改善箇所説明図

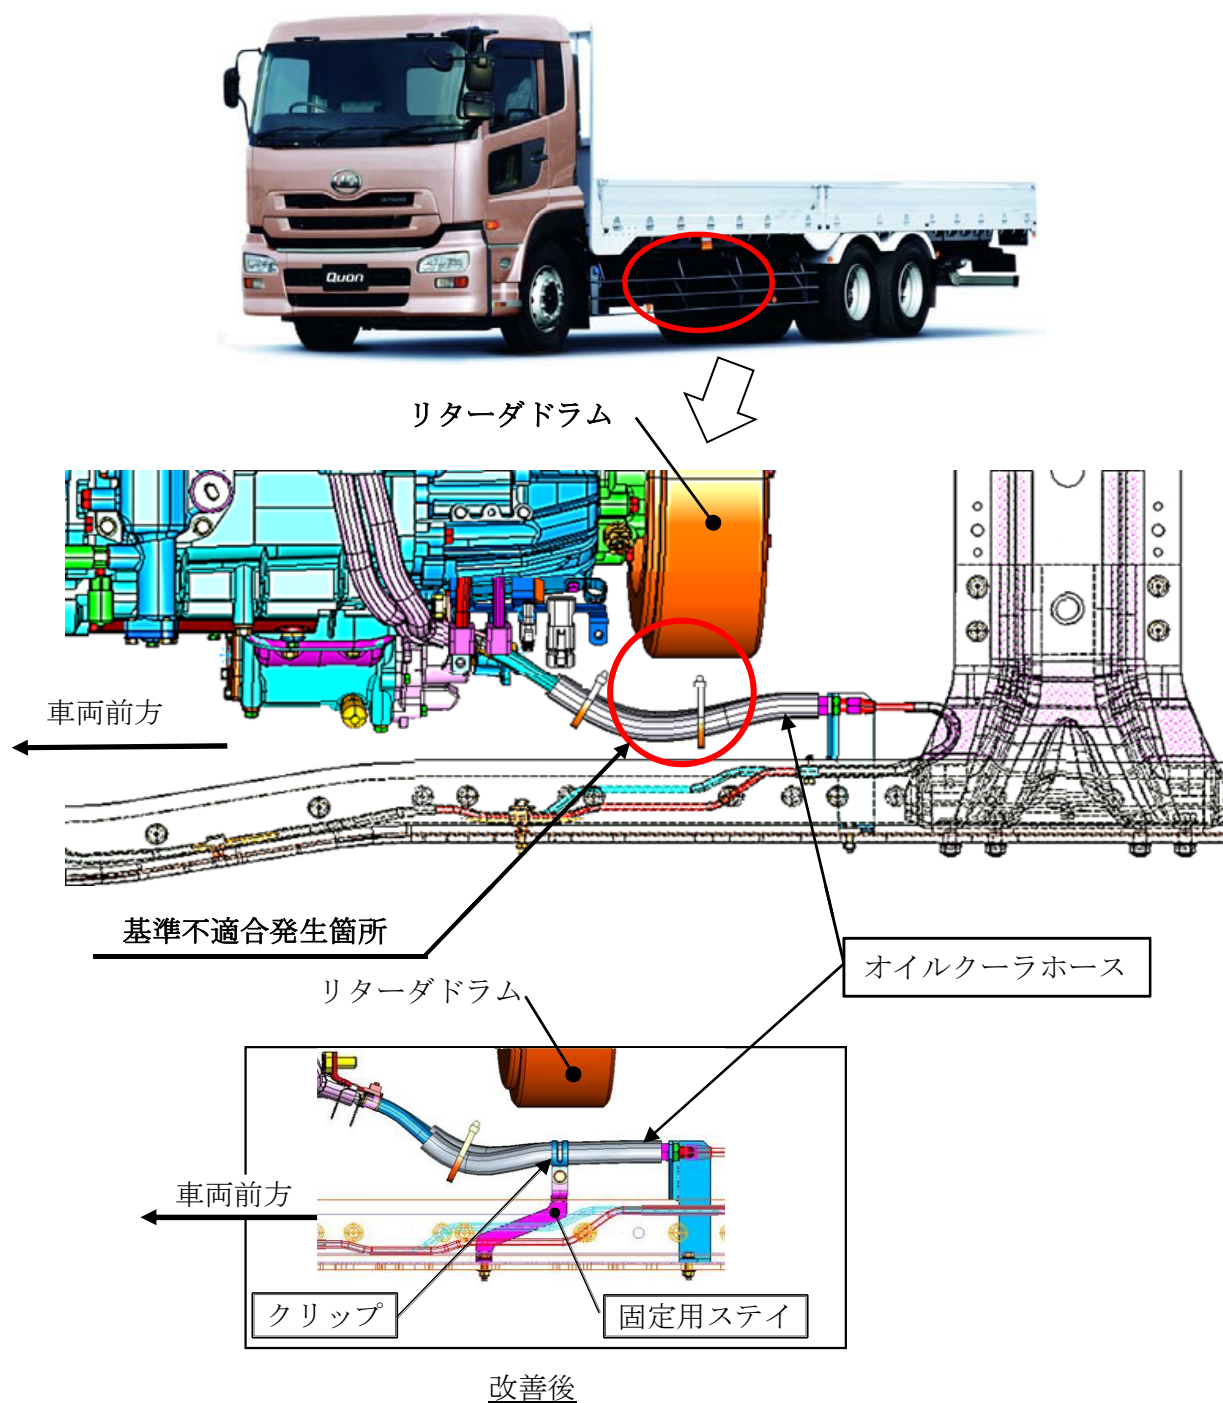
大型トラックの手動変速機において、オイルクーラホースの固定方法が不適切なため、走行中に車両に巻き上げられた異物が、オイルクーラホースに当たることによって当該ホースが変形し、リターダドラム（補助制動装置の回転部分）に干渉するものがある。そのため、そのままの状態で使用を続けると、当該ホースが損傷し、オイルが漏れて変速機内部が潤滑不良となり、最悪の場合、変速ができなくなり走行不能となるおそれがある。

全車両、オイルクーラホース固定用ステイ及びクリップを追加するとともに、オイルクーラホースを新品と交換する。

識別：手動変速機用オイルクーラホースの固定用ステイに、白色ペイントを塗布する。
